Avis délibéré
de la Mission régionale d'autorité environnementale
Provence-Alpes-Côte d'Azur
sur le projet de parc photovoltaïque au lieu-dit "le Puy" à Cuers
(83)

N° MRAe
2024APPACA27/3678

Avis du 31 mai 2024 sur le projet de parc photovoltaïque au lieu-dit "le Puy" à Cuers (83)

Figure 1: Localisation du projet. Source : Étude d'impact

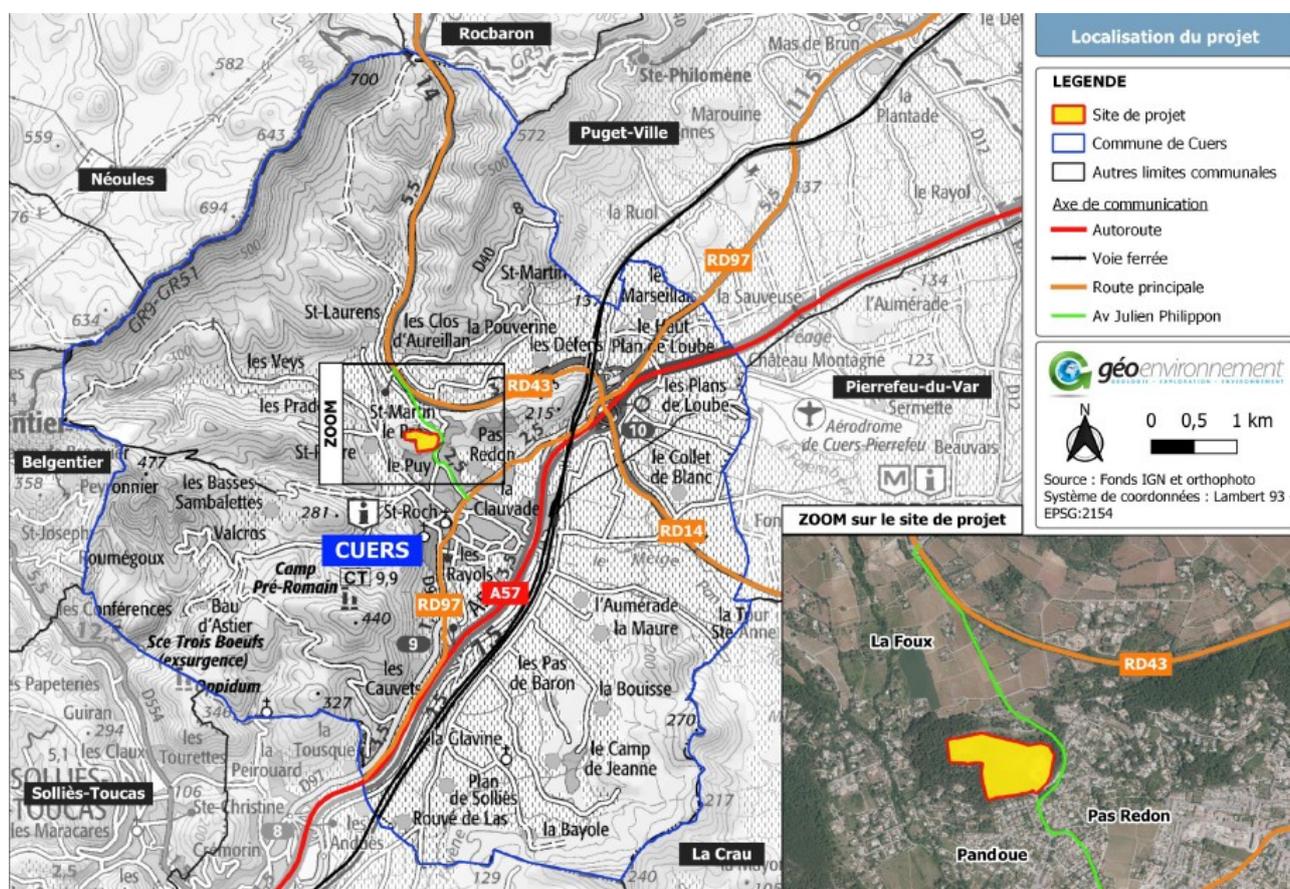
Le site de projet est implanté sur un ancien site industriel d'extraction de roches calcaires, exploité par la suite en « centre d'enfouissement de déchets inertes et non inertes » jusqu'en 2005 (sans que la localisation précise des divers types de déchets soit présentée). Le sol support est constitué majoritairement de remblais estimés à 13 m d'épaisseur. Divers déchets non dangereux non inertes

(bois, métaux, pneus...) ont été identifiés au droit de la majorité des sondages réalisés dans le cadre de l'étude d'impact.
